RELATÓRIO DE VISTORIA

Identificação: DFCR-RSM-RV-004-2025	Data da Vistoria: 27/01/2025
	Data do Relatório de Vistoria: 28/01/2025
Identificação do Contrato: CONTRATO SELT N° 20/2021 – EDITAL CRI n° 0001/2020.	
Objeto do Contrato: concessão da infraestrutura de transporte do trecho da RSC-287, trecho Tabaí – Santa Maria (km 28,03 ao km 232,54).	
Concessionária: Rota de Santa Maria – RSM.	
Assunto: vistoria técnica em campo.	
Referência: PROA n° 25/0400-0000078-2.

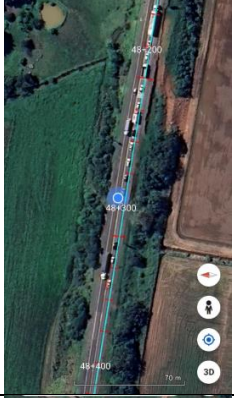
ID	Localização	Registro Fotográfico	Constatações	Km (aproximado)	Sentido	Prazo de correção (PER)
01			Abaulamento/ Depressão Item 3.1.1 do PER	038+000	Crescente	72 horas
02			Dispositivo de drenagem obstruído Item 3.1.4 do PER	038+030	Crescente	72 horas
03			Necessidade de recomposição de elemento de drenagem Item 3.1.4 do PER	038+060	Crescente	72 horas
